株式会社ミスミ

## 「セットカラー ワンタッチタイプ スタンダード/取付穴 タイプ」 仕様変更のご案内

セットカラー ワンタッチタイプ スタンダード/取付穴 タイプ

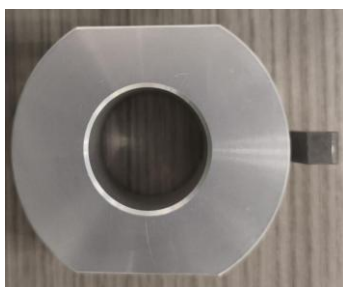
Type	変更内容	変更前	変更後
WSC/WSCM/WSCB	材質（レバー部）	S45C	S45C 相当
	表面処理（レバー部）	タフトライド®	窒化処理
WSC	外観（色味）	光沢なし	光沢あり

#### <外観変更詳細>

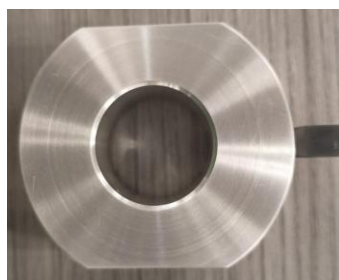
【変更前】光沢なし

【変更後】光沢あり
